Правила № 27 (предупреждающий треугольник)

Предложение по дополнению 3 к поправкам серии 03 к Правилам № 27 (предупреждающий треугольник)

**Представлено экспертом от Европейской ассоциации
поставщиков автомобильных деталей***

"Рис. 1

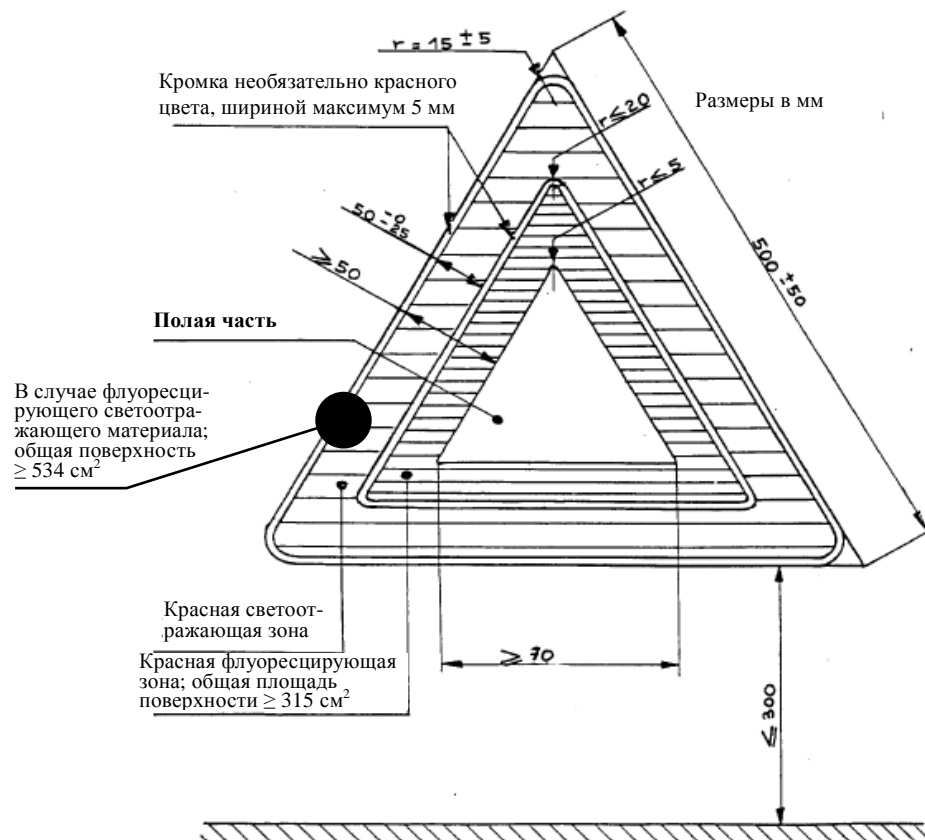
Приложение 3, рис. 1 изменить следующим образом:
